**OGGETTO: [ID\_VIP: 4121] Valutazione preliminare ai sensi dell'art. 6, comma 9, del D.Lgs 152/2006 e ss.mm.ii. relativa alla variante al progetto di un parco eolico da 57 MW e relative opere connesse da realizzarsi nei comuni di Morcone e Pontelandolfo (BN).**

**Comunicazione esito valutazione.**

**Variante al progetto di un parco eolico da 57 MW e relative opere connesse da realizzarsi nei comuni di Morcone e Pontelandolfo (BN).**

**NOTA TECNICA**

Fig. 1 Sovrapposizione del progetto definitivo ed esecutivo su carta uso del suolo

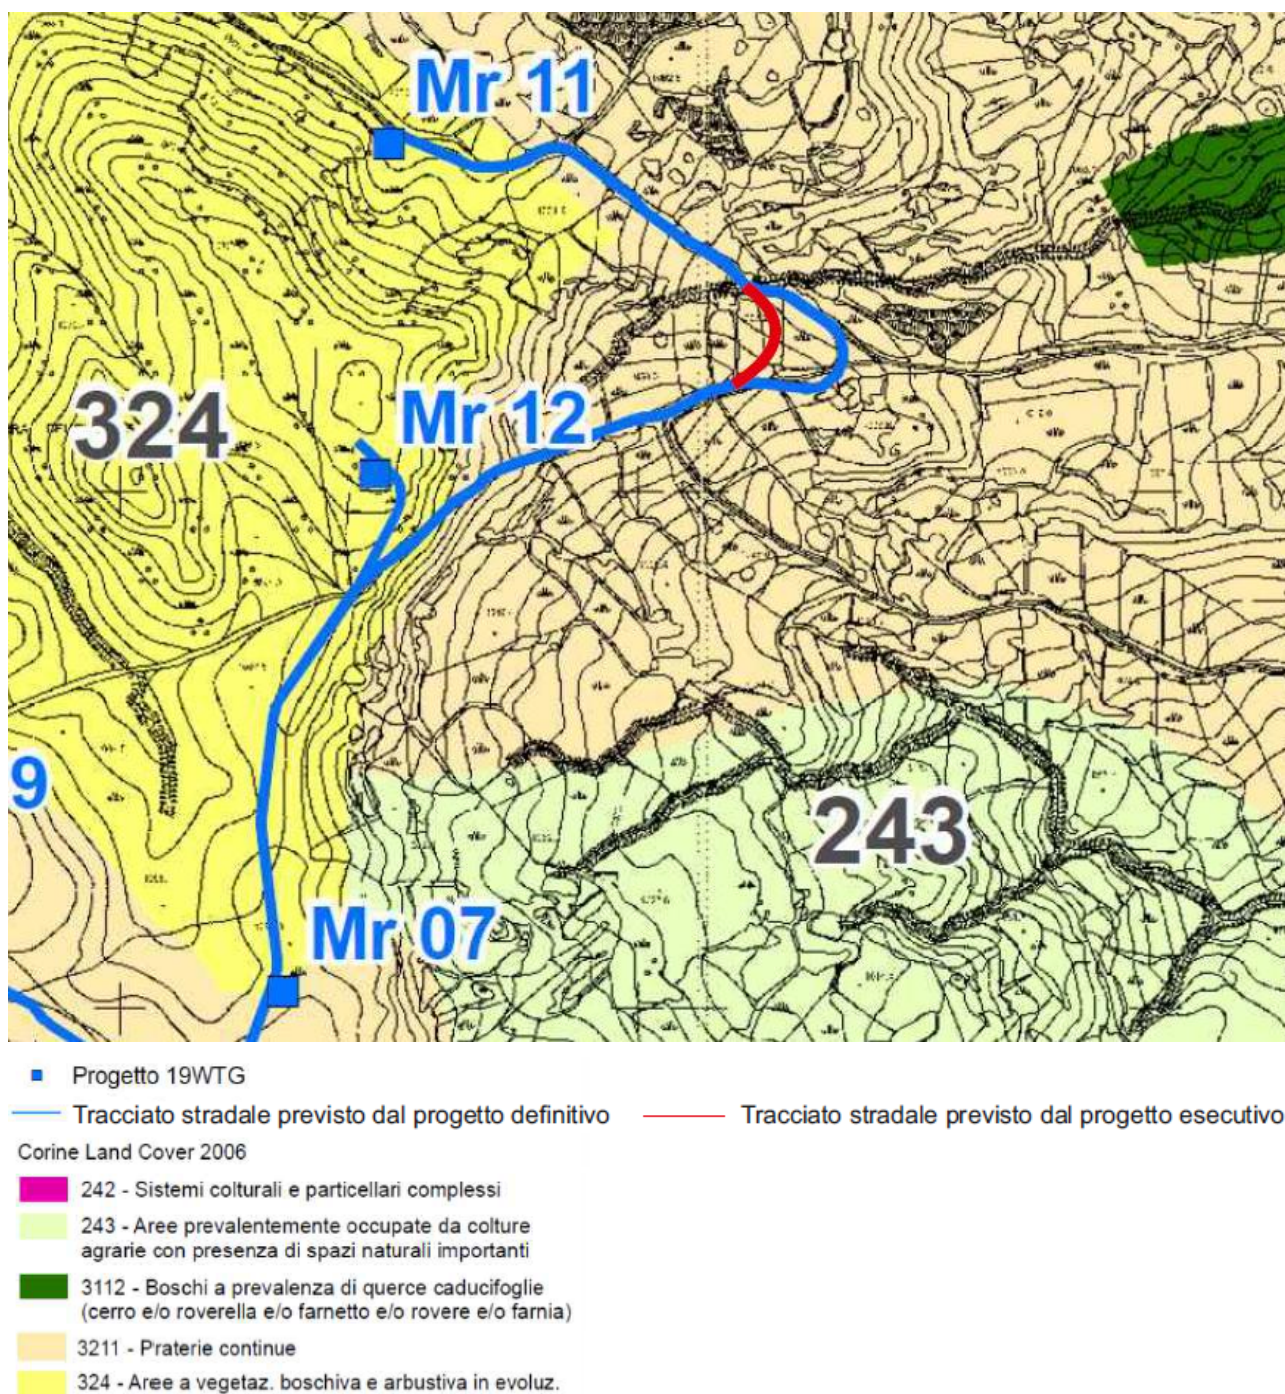
La variante al progetto assentito dalla Regione Campania oggetto della valutazione preliminare riguarda, in particolare, una modifica *in minus* al tratto stradale di collegamento tra gli aerogeneratori denominati MR11 e MR12 e del cavidotto interrato (figg. 1 e 2). Il tratto stradale autorizzato, e conseguentemente il cavidotto, presenta una lunghezza pari a 218,54 m, mentre il tratto proposto presenta una lunghezza pari a 125 m.

La Società ha evidenziato che per effetto della riduzione di tali tratti (- 93 m), è prevista una diminuzione del volume di materiale da movimentare e dell'area complessivamente occupata dall'opera.

- la modifica proposta consiste nella riduzione di 93 m di tratto stradale e di cavidotto tra due aerogeneratori e consente una modesta riduzione dell'area interessata dal parco eolico, nonché del volume del materiale da scavo da movimentare;
- il progetto del parco eolico di cui trattasi con la modifica presentata in sede di valutazione preliminare, non si discosta sostanzialmente dal progetto che è stato già oggetto di valutazione ambientale regionale;
- la modifica interessa le stesse matrici ambientali già esaminate e valutate nell'ambito del procedimento di VIA regionale;

si ritiene, in conclusione, che per il progetto di variante proposto non sussistano potenziali impatti ambientali significativi e negativi, né in fase di realizzazione né in fase di esercizio, aggiuntivi o maggiori rispetto a quelli già valutati dalla Regione Campania e, pertanto, non debba essere sottoposto a successive procedure di valutazione ambientale (VIA o verifica di assoggettabilità a VIA).
